南宁市建设工程规划调整批前公示牌

城乡规划批前公示

根据《中华人民共和国城乡规划法》的有关规定，现将广西壮族自治区地质环境监测总站申请的南宁地质环境监测站（应急分队）基地项目规划总平图及单体建筑设计调整方案予以批前公示。

拟调整二层平面图

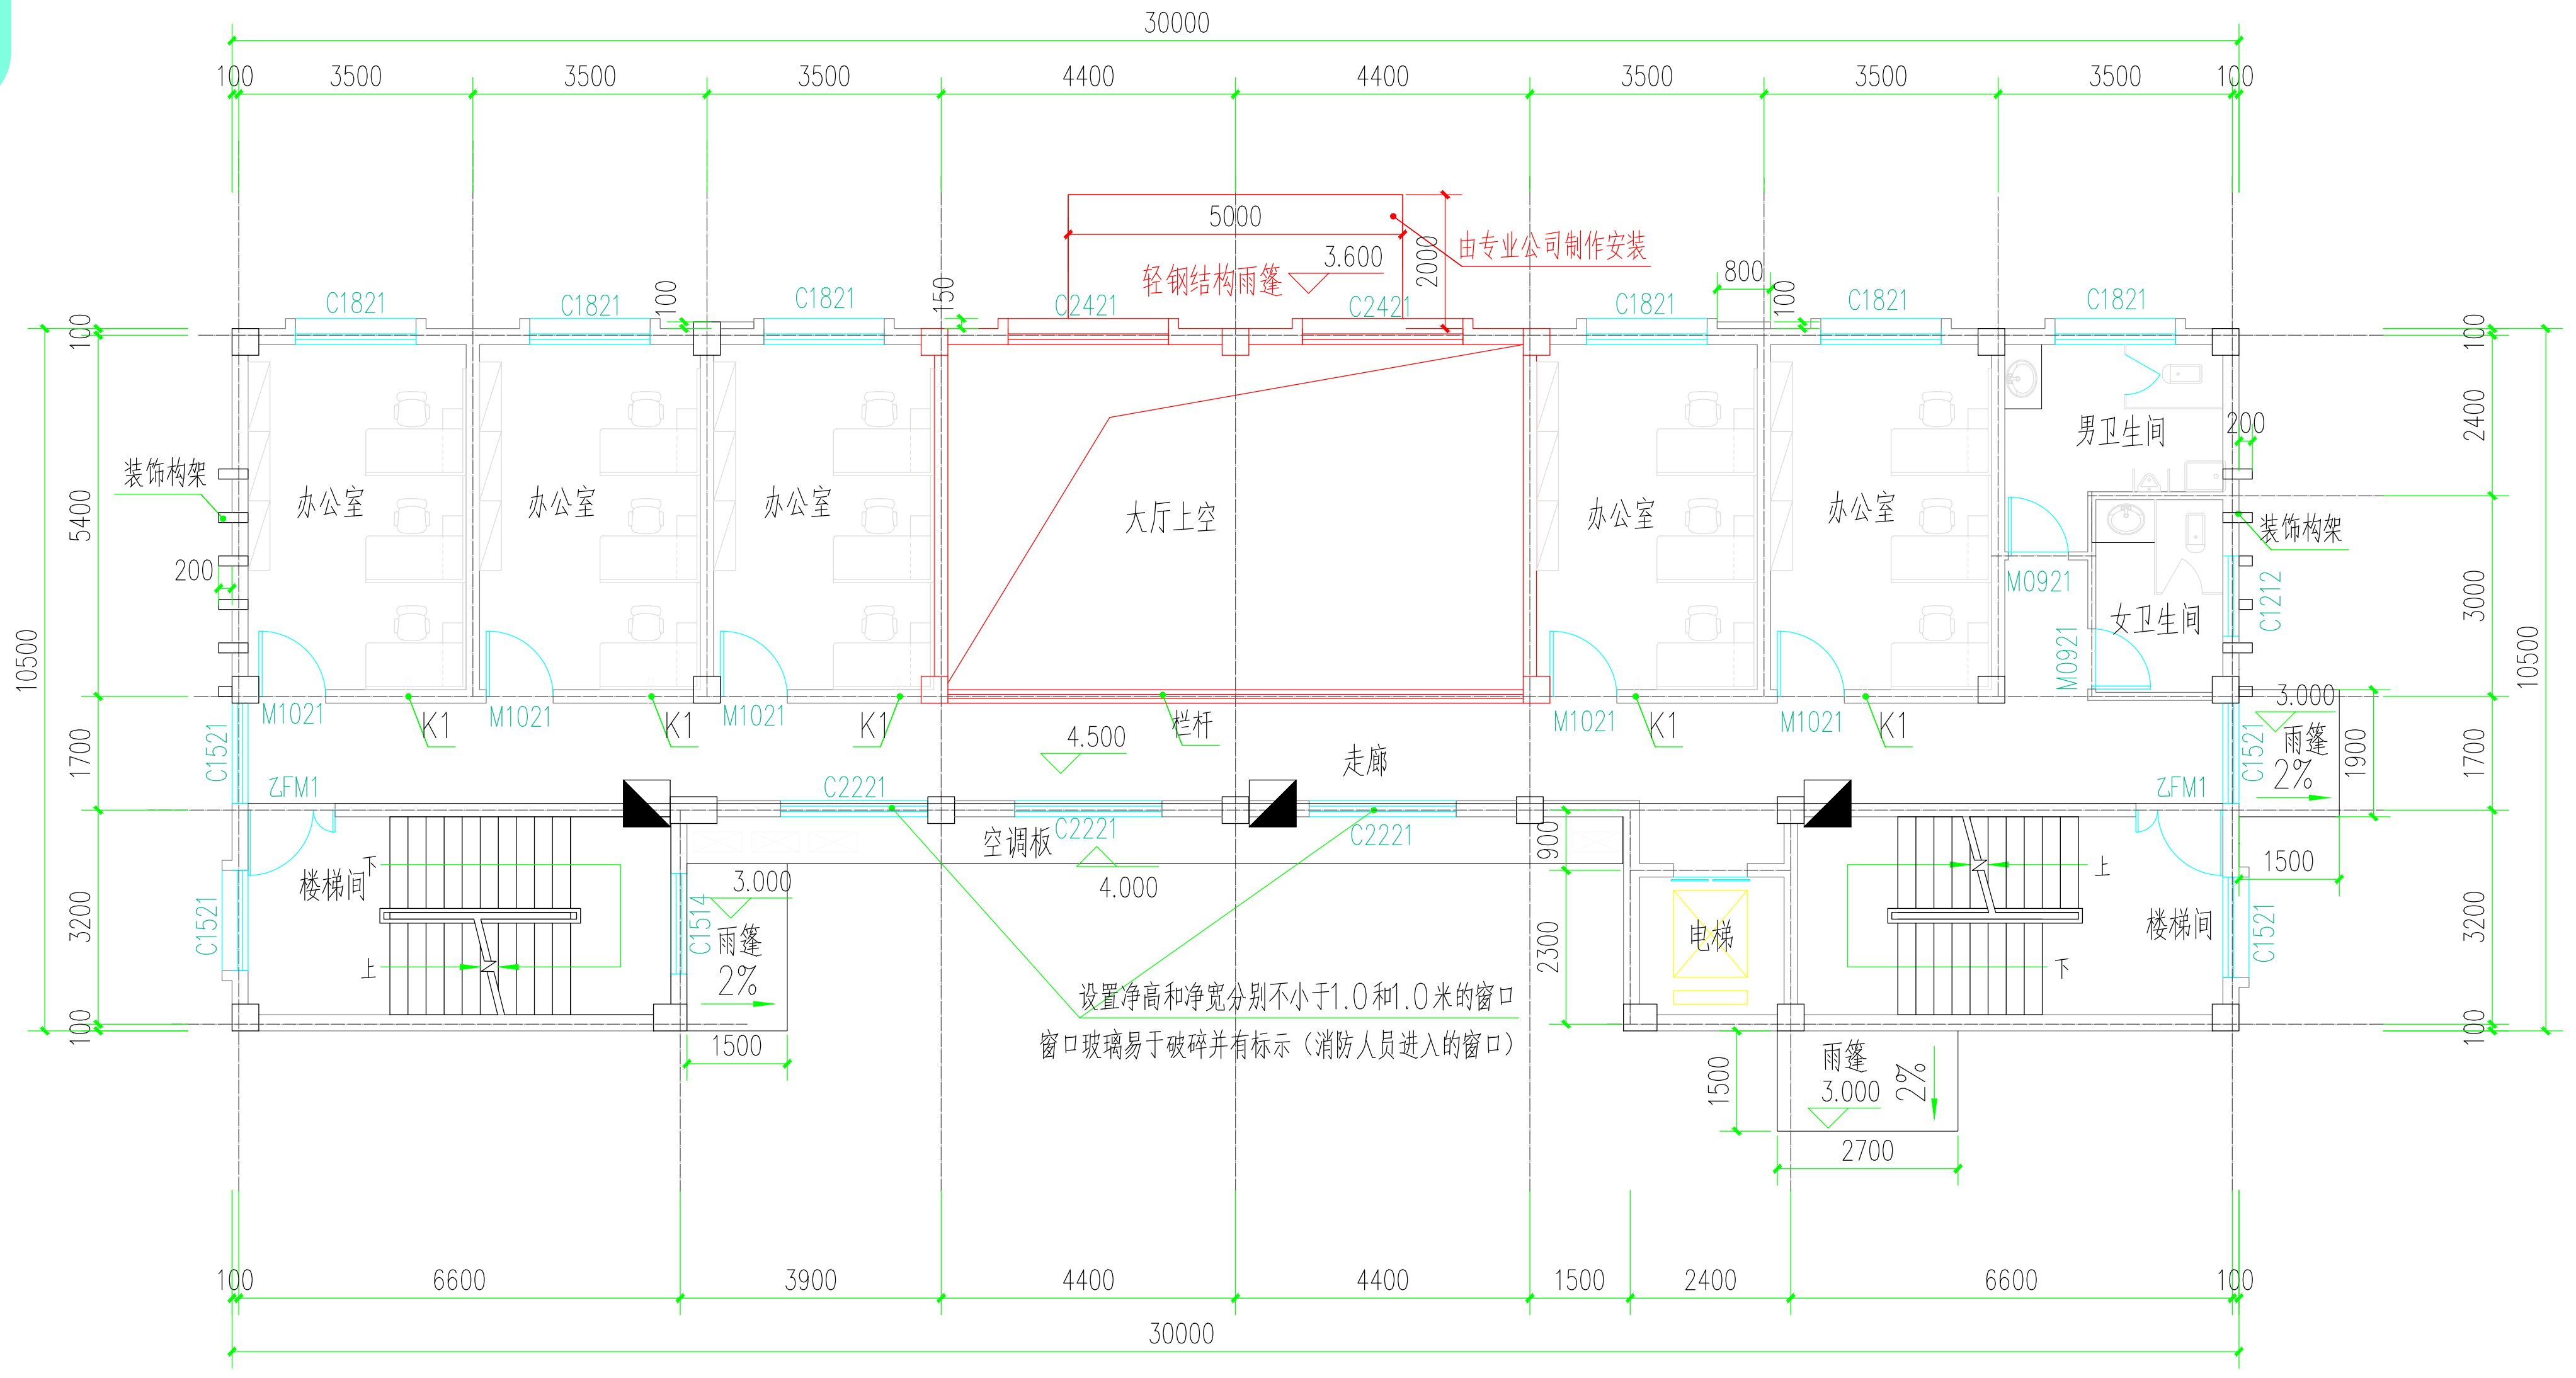
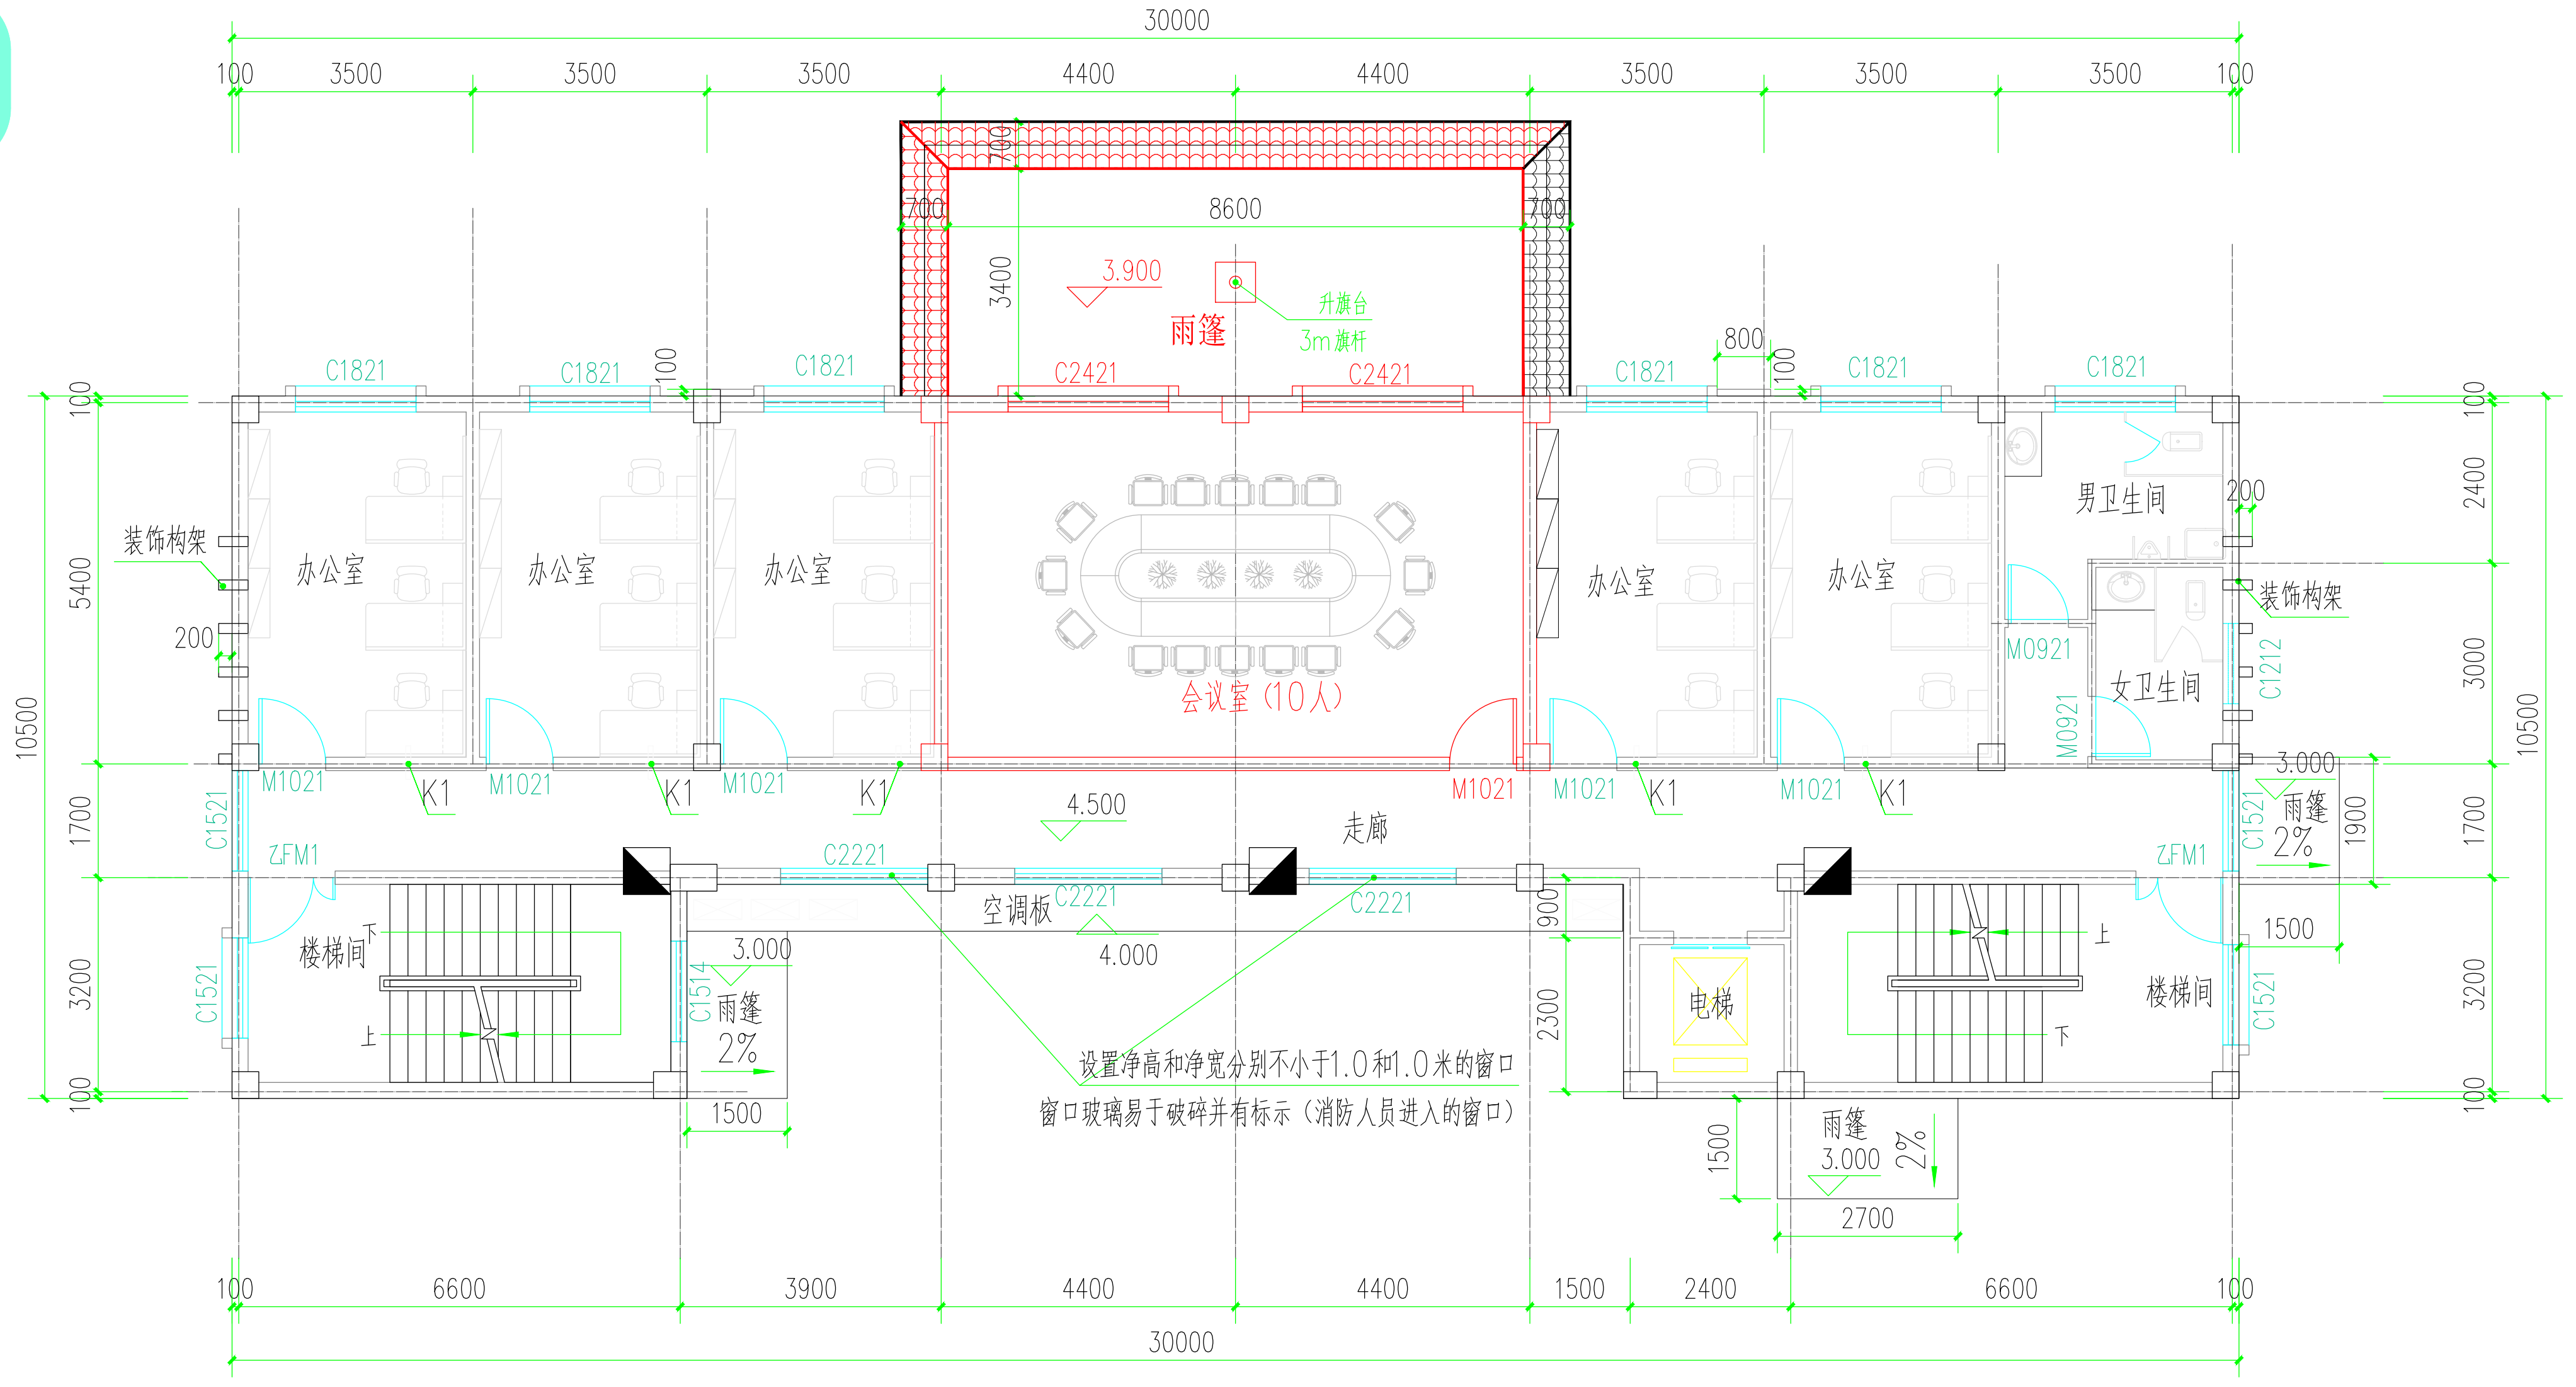
1、④至⑥轴交Ⓒ至Ⓓ轴处大厅上空调整为会议室。

2、④至⑥轴交Ⓓ至Ⓔ轴处雨蓬由玻璃雨蓬调整为钢筋混凝土雨蓬，出入口台阶做相应调整。
